## 2<sup>e</sup> Nota van Inlichtingen

Projectnaam: Inkoop wisselbeveiligingsystemen tram  
Opgesteld door: Gemeente Amsterdam Metro & Tram  
Datum: 18 juni 2018  
Volgnummer: 02  
Bijlagen:

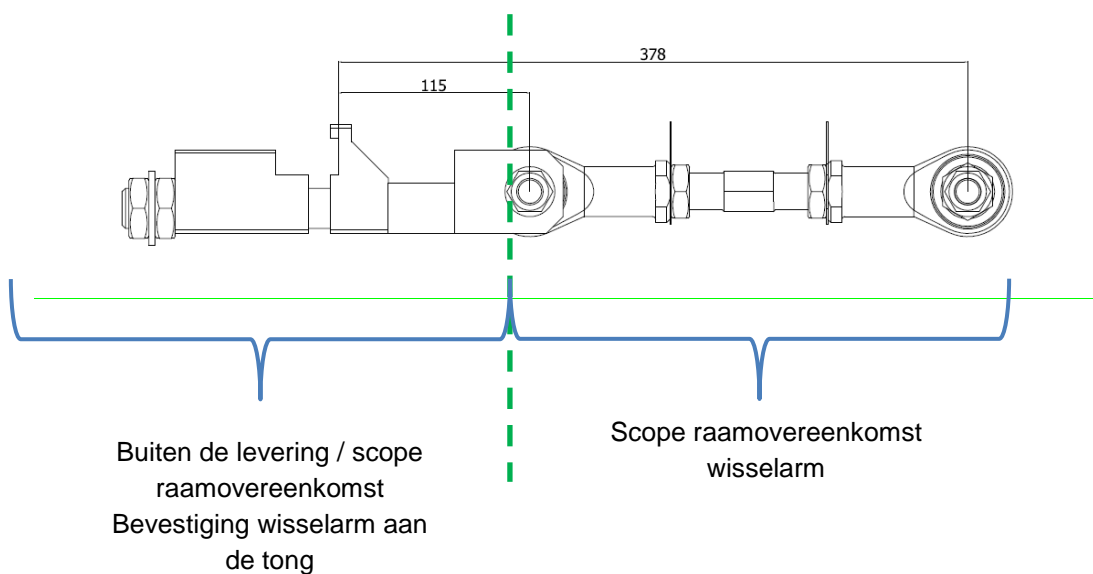
Moeten we de tong-aansluitingen van de bestaande wisseltongen hergebruiken of moeten er nieuwe stangen geleverd worden? Indien ja graag alle informatie toesturen over de stangen en aansluitingen.

De levering omvat ook de wisselarmen maar niet de bevestiging van de wisselarmen aan de tong. De leverancier dient dus een wisselarm te leveren die zorgt voor een goed werkende aansluiting tussen de wisselsteller en de bevestiging op de tongarm, zie verder onderstaand:

De inschrijvingsstaat versie 2.0 is voor de prijzen aangepast. De prijs van de wisselsteller is exclusief de wisselarmen. De prijs van de wisselarmen dient separaat te worden opgevoerd.

In een nieuwe situatie moet de opdrachtnemer dus ook wisselarmen kunnen leveren. Bij vervanging is de volgende tekst uit het PvE van toepassing, paragraaf 2.3:

*“De tongarmen zijn onderdeel van de wisselsteller en behoren bij de levering van een wisselsteller. Bij vervanging van een bestaande wisselstellers dient alleen de wisselsteller geleverd te worden en dienen de bestaande tongarmen gebruikt te worden.”*

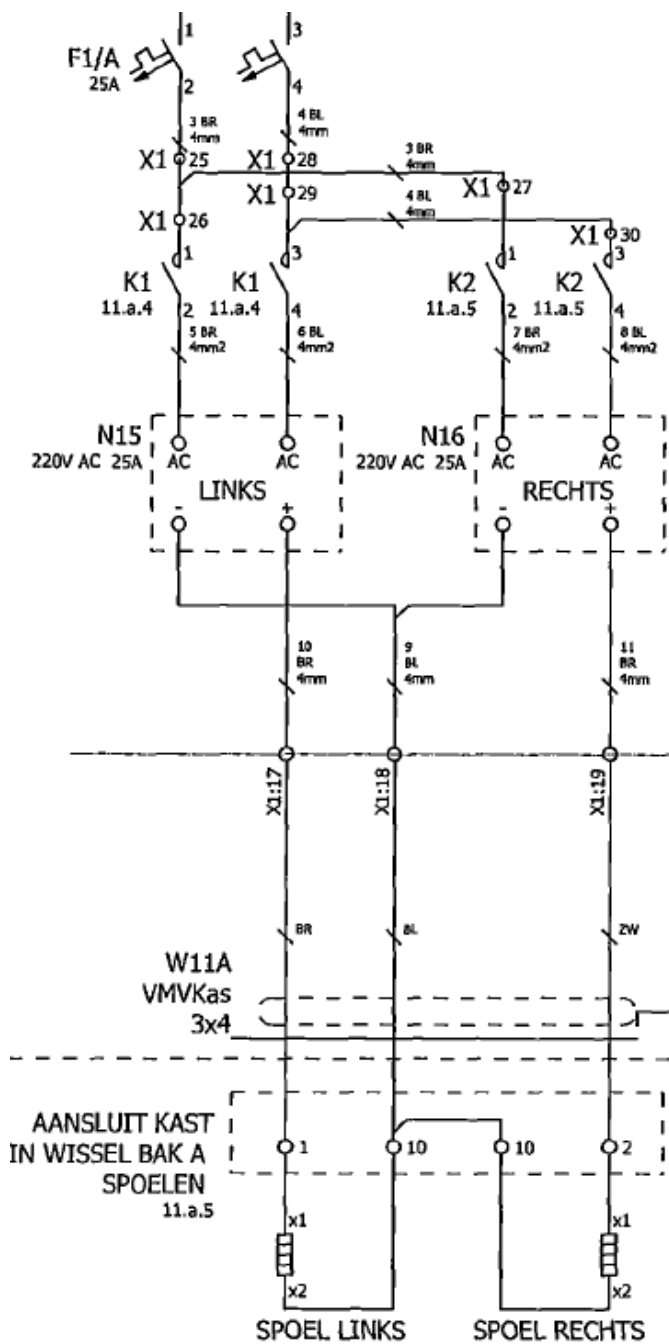
Kunnen de technische schema's van de aansturing van de huidige wisselstellers en de technische gegevens van de interface tussen de huidige wisselsteller en besturingsinstallatie beschikbaar gesteld worden?

Zie onderstaand.
